**Verlag huishoudelijke elektrische installatie op laagspanning en zeer lage spanning****Algemeen:**

Referentie: <b>004-20260409-03</b>	Datum controle: <b>09/04/2026</b>
Keurder: <b>004</b>

Eigenaar: <b>De man joseph</b>	EAN-code: <b>Onbekend</b>
Adres installatie: <b>Drie Fonteinengaarde 5 bus 3, 1160 - Auderghem</b>	Nummer teller(s): <b>32663177</b>
Distributienetbeheerder installatie: <b>Sibelga</b>	
Datum uitvoering installatie: <input type="checkbox"/> Vóór 01/10/1981 <input checked="" type="checkbox"/> Tussen 01/10/1981 en 01/06/2020 <input type="checkbox"/> Vanaf 01/06/2020	
Type: <input checked="" type="checkbox"/> Woonenheid <input type="checkbox"/> Niet-huishoudelijk <input type="checkbox"/> PV <input type="checkbox"/> Batterij <input type="checkbox"/> Laadpaal

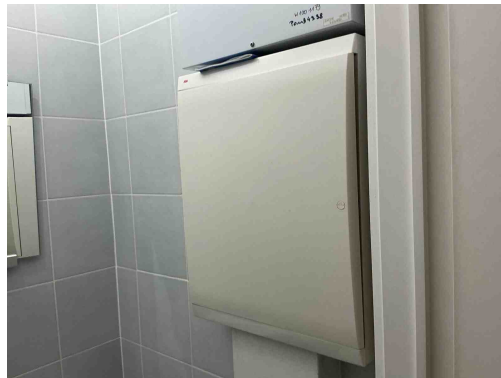
**B17** - La tension d'alimentation n'est pas indiquée sur chaque tableau. (Livre 1 : 3.1.3.3)  
*Opmerking: E.a. tableau 1*

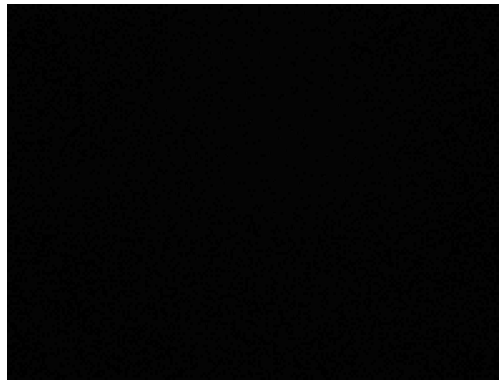
**C21** - L'utilisation de conducteurs de type VOB sans protection complémentaire est interdite. (Livre 1 : 5.2.9.6)

*Opmerking: E.a. salle de bain au dessus de l'armoire*
